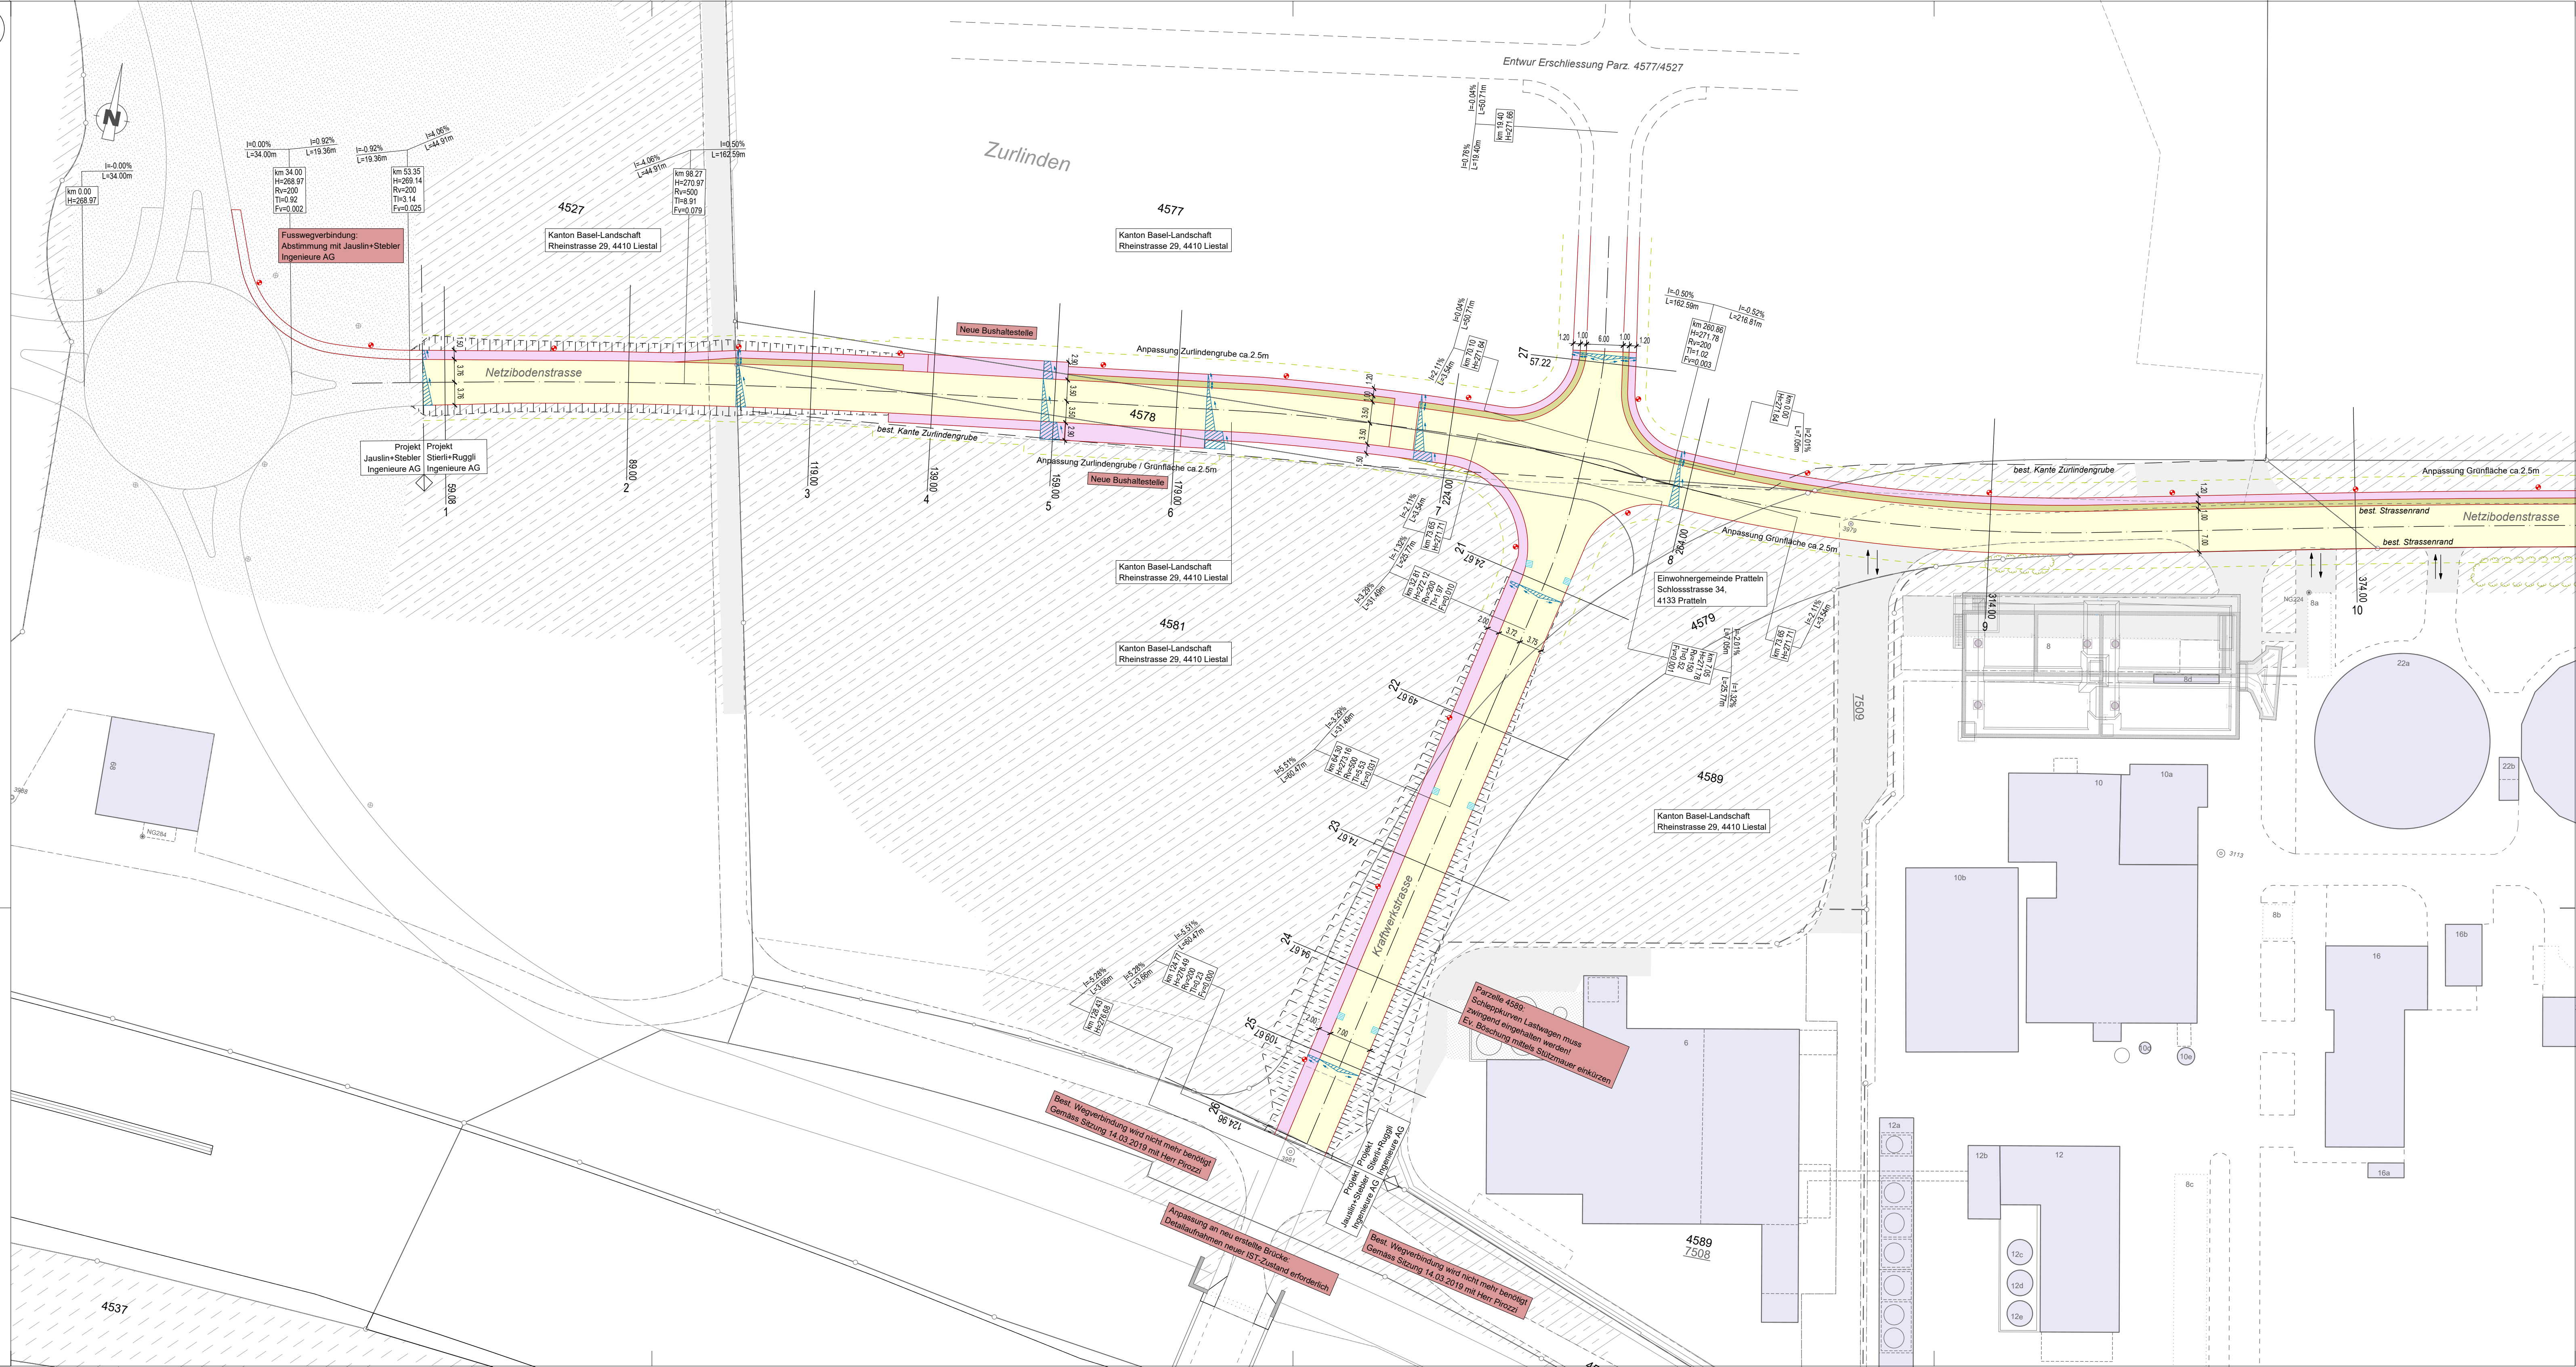
Parzelle 4586:
Schleppkurven Lastwagen muss
zwingend eingehalten werden!
Ev. Bösung mittels Stützmauer einkürzen

Best. Wegverbindung wird nicht mehr benötigt
Gemäss Sitzung 14.03.2019 mit Herr Prozzi

Anpassung an neu erstellte Brücke:
Detailaufnahmen neuer IST-Zustand erforderlich

Best. Wegverbindung wird nicht mehr benötigt
Gemäss Sitzung 14.03.2019 mit Herr Prozzi
